Obec Hazlov

Dodatečné informace č. 1

k zadávací dokumentaci k VZ „Rekonstrukce bývalé restaurace u zámku Hazlov č.p. 310 na p.p.č. 9/2 Obecní úřad – knihovna – konferenční a výstavní prostory“

Přikládám ilustrační foto dokumentaci pro lepší specifikaci plošiny:

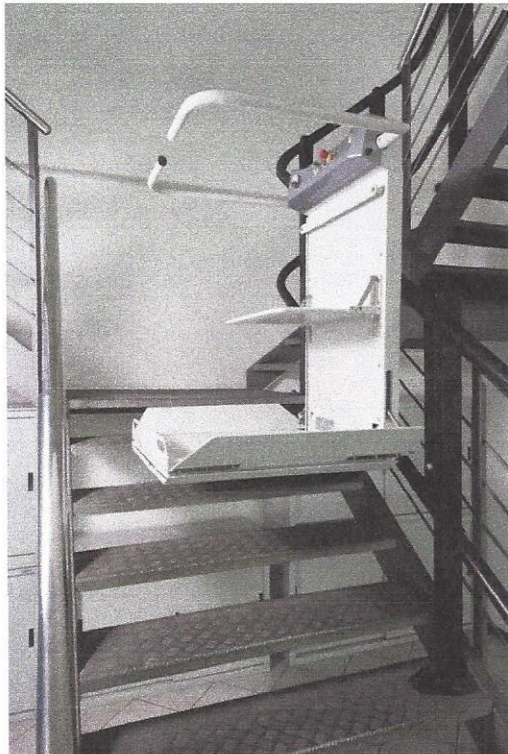
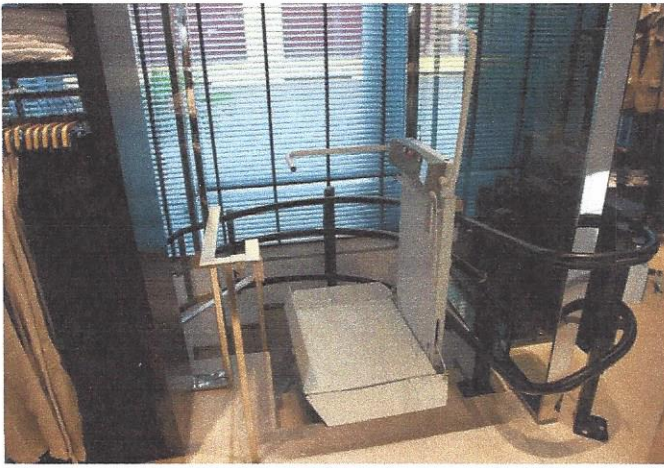
ve výkazech výměr pro obě etapy je k ocenění šikmá schodišťová plošina-tedy 2 ks. PD neobsahuje její specifikaci, ani zákres umístění v půdoryse. TZ je technického popisu také prostá. Prosim o dodání konkrétní technické specifikace s výkresovou částí.

Jedná se o šikmou schodišťovou plošinu pro tělesně postižené, která bude instalována na hlavním schodišti v obecního úřadu a na schodišti do knihovny. Nosnost min 225 kg, rozměr plošiny min. 850/700 mm. Vyrobeno na atypické schodiště.
